Rapport 283

Projet d'évolution du réseau de transport du nord-est de la région métropolitaine de Montréal par Hydro-Québec TransÉnergie

Rapport d'enquête et d'audience publique

Août 2011

Figure 6 Le projet de construction de la ligne de la Mauricie-Lanaudière

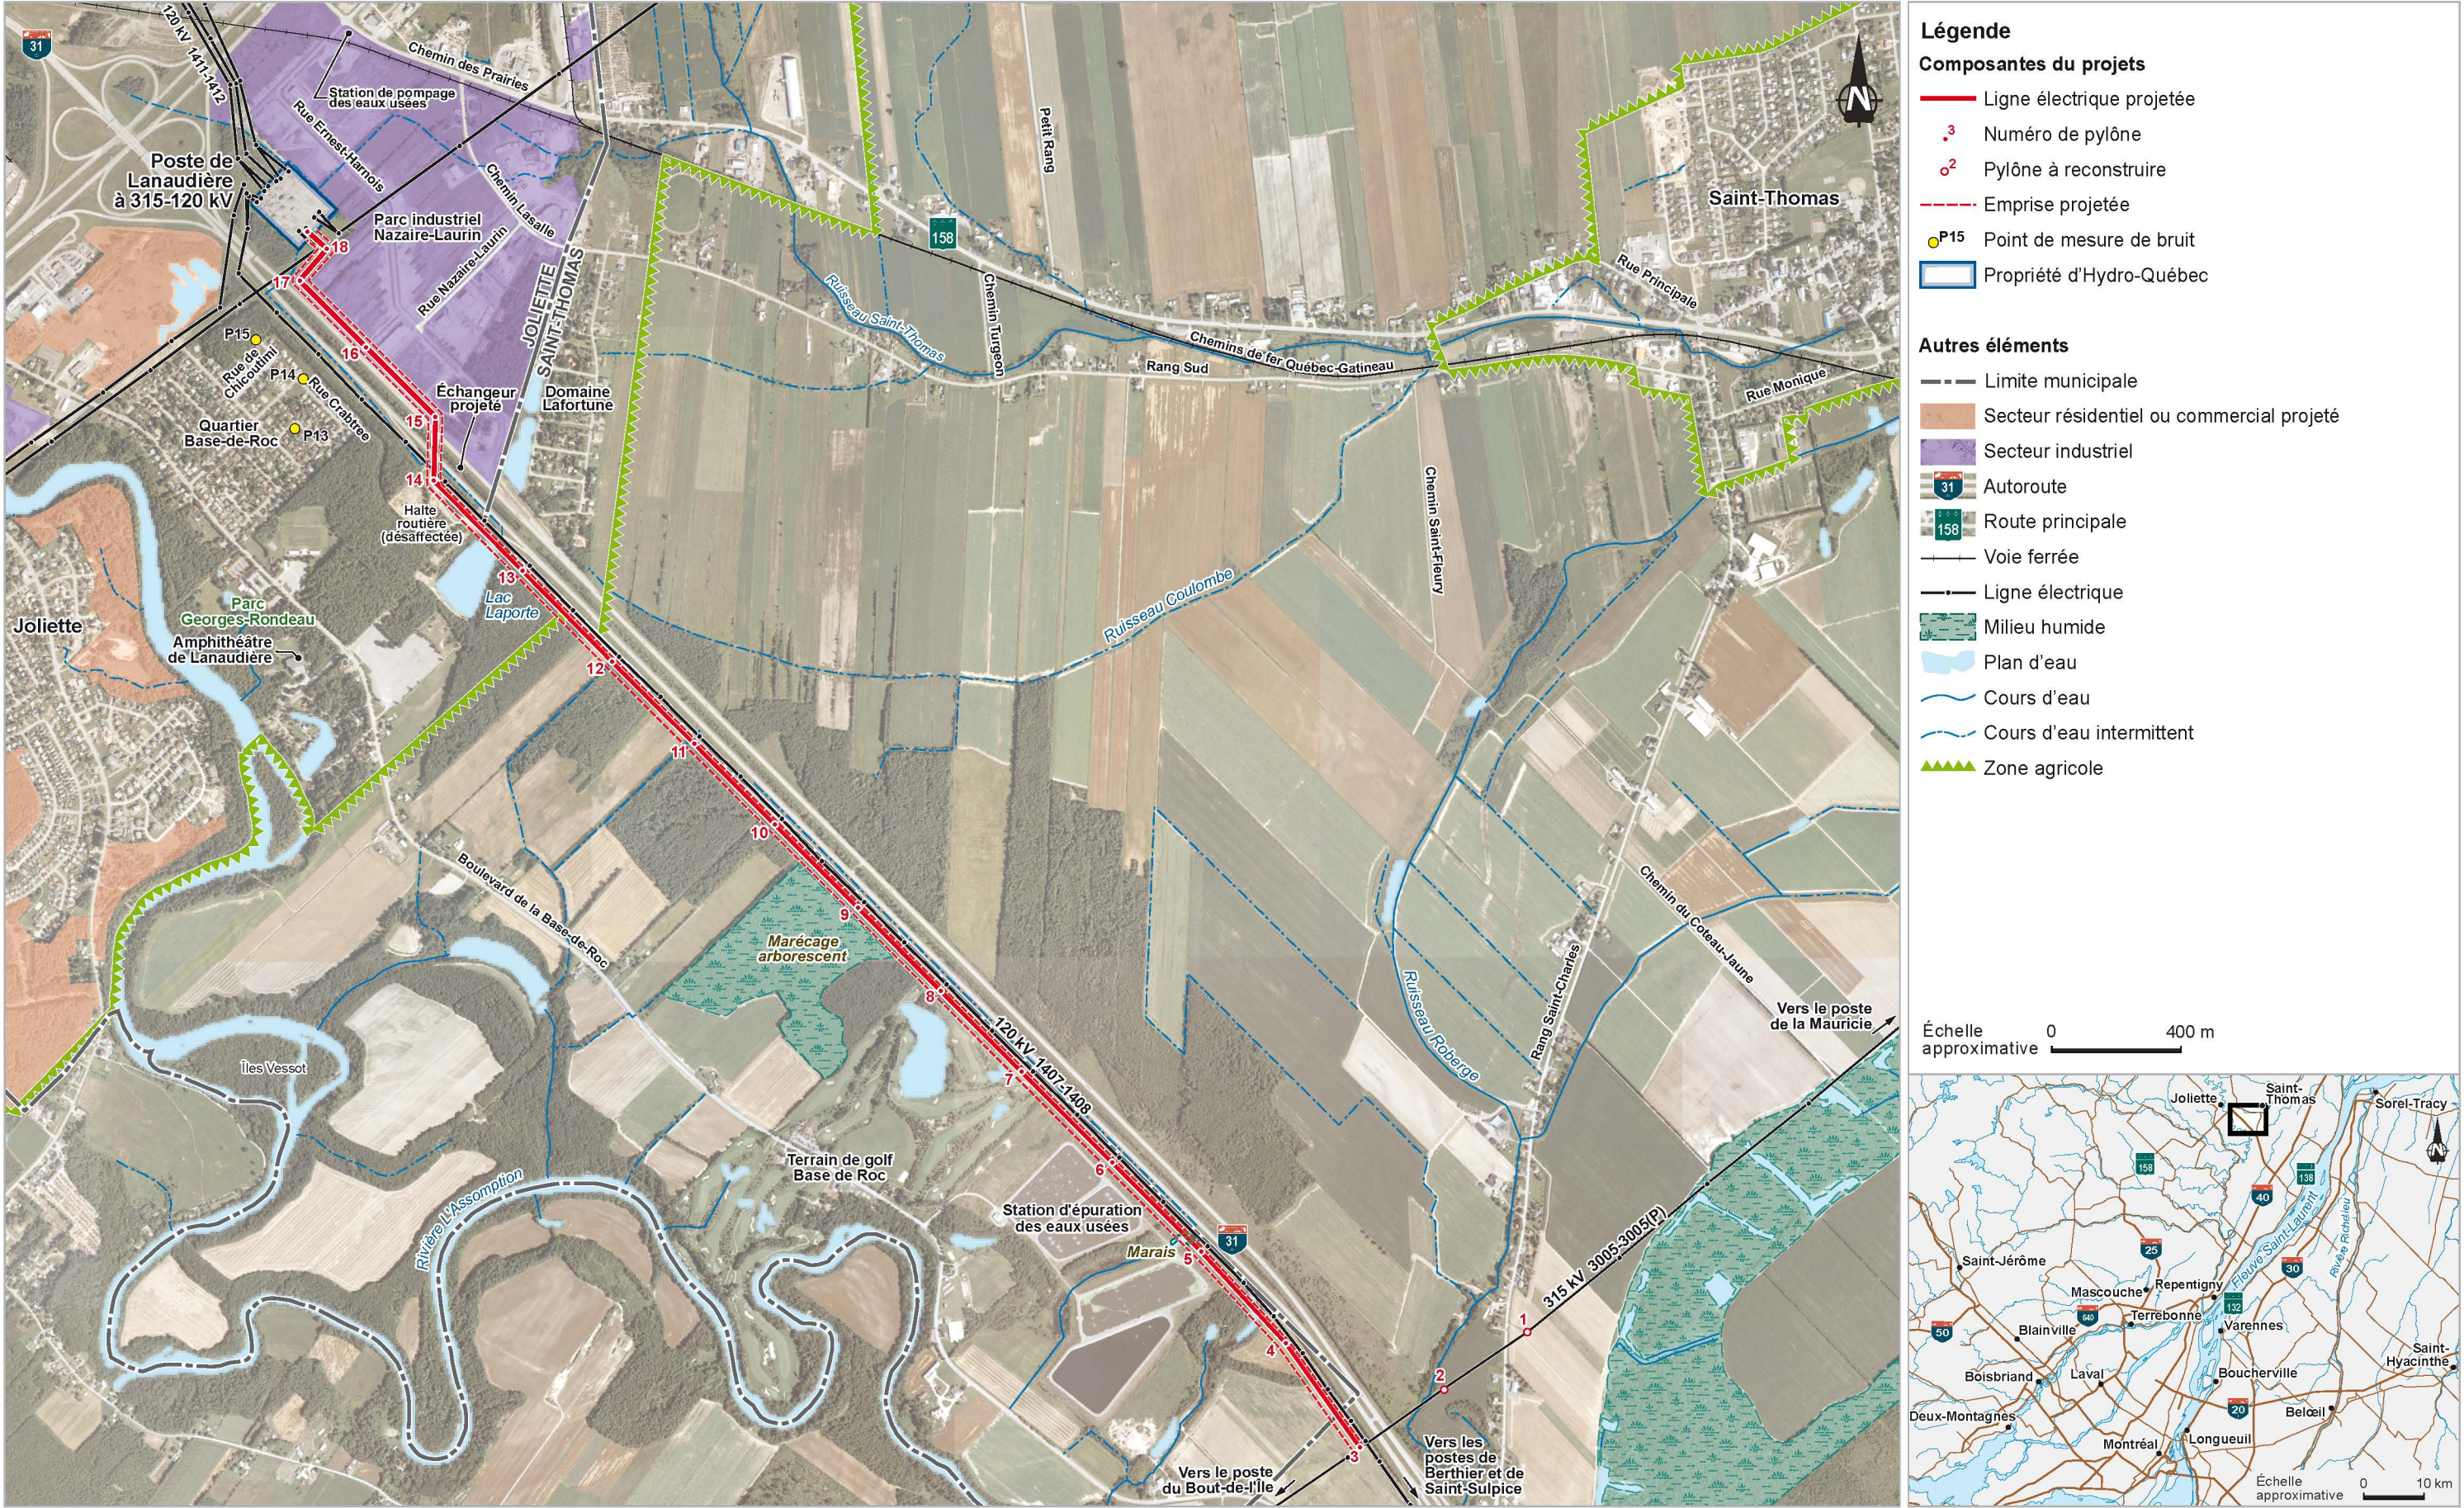
Un résidant du quartier Base-de-Roc demande que les pylônes qui seraient implantés à proximité de ce quartier résidentiel soient tubulaires afin d'en réduire l'impact visuel. Il s'agit des pylônes 14 à 17 qui seraient situés à l'entrée de la ville de Joliette (M. Michel Arcand, DT1, p. 37). De plus, le Regroupement de citoyennes et citoyens de Joliette pour la préservation d'un environnement de qualité recommande que la traversée de l'autoroute s'effectue au sud du lac Laporte de façon à préserver ce secteur récréotouristique (DM2, p. 2 et 3).

Pour sa part, le représentant du Regroupement de citoyennes et citoyens de Joliette pour la préservation d'un environnement de qualité suggère que la traversée de l'autoroute se fasse de manière à s'éloigner du quartier Base-de-Roc et du parc récréotouristique prévu près du lac Laporte. Cette option pourrait faire en sorte d'augmenter l'effet visuel de la ligne pour les résidents du Domaine-Lafortune situé à l'est de l'autoroute (figure 6). Hydro-Québec mentionne à cet égard que l'emplacement prévu pour les pylônes de traversée de l'autoroute serait à égale distance des deux quartiers résidentiels (M. Michel Arcand, DT3, p. 10 à 14 ; DM2, p. 2 ; DQ11.1, p. 7).
